**Avis de la Mission régionale d'autorité environnementale de
Nouvelle-Aquitaine sur le projet de mise en compatibilité par
déclaration de projet du plan local d'urbanisme (PLU) de la
commune de Bayonne (64), porté par l'établissement du service
infrastructure de la défense de Bordeaux (ESID), pour permettre
le réaménagement de la citadelle du Général Bergé**

n°MRAe 2024ANA14

dossier PP-2023-15128

Figure 2: Plan masse du projet (source : Étude d'impact, p.21)

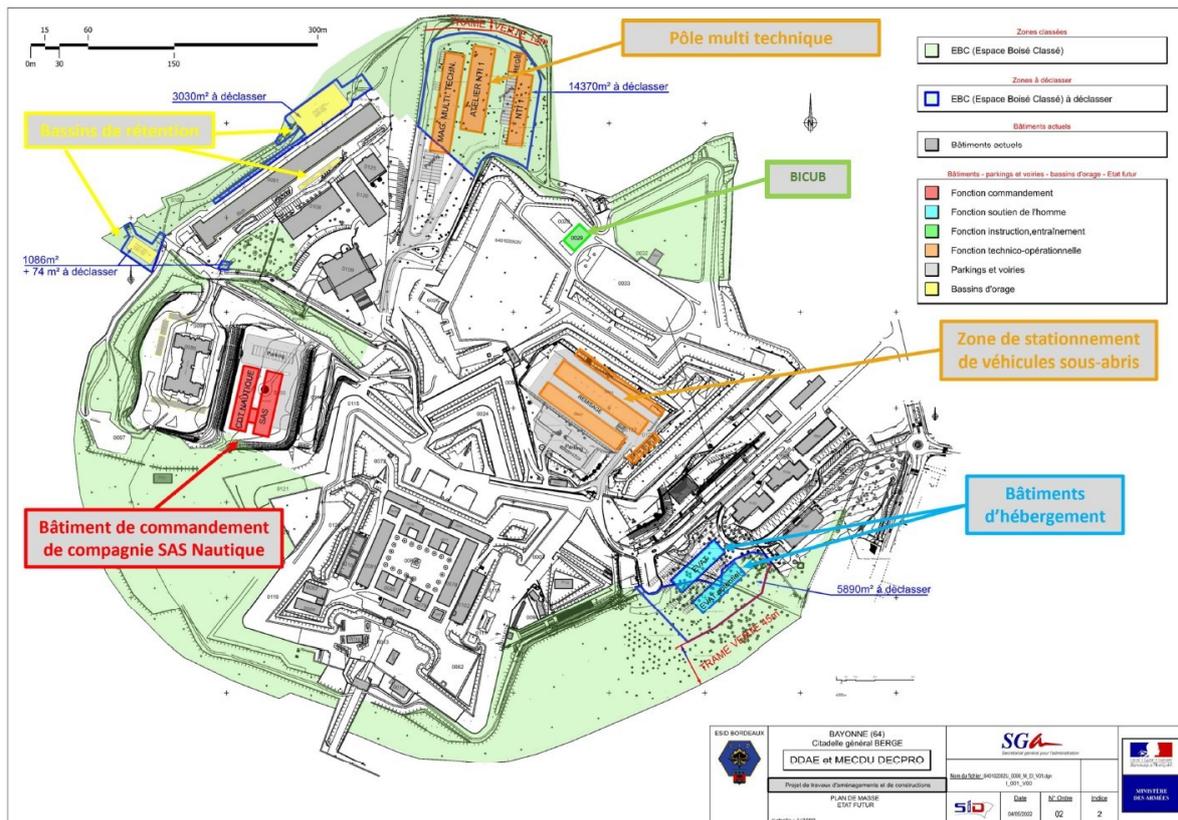
Si le projet ne présente pas d'incompatibilité avec le règlement de la zone UEm, il nécessite la suppression d'espaces boisés classés. Le projet de mise en compatibilité du PLU de Bayonne porte ainsi sur :

- la suppression pour partie des EBC existants, sur une surface de 24 450 m² ;
- la création, dans une logique de compensation, de 24 450 m² d'EBC, au niveau de boisements existants au sein du site qui ne bénéficiaient jusqu'à présent d'aucune mesure de protection.
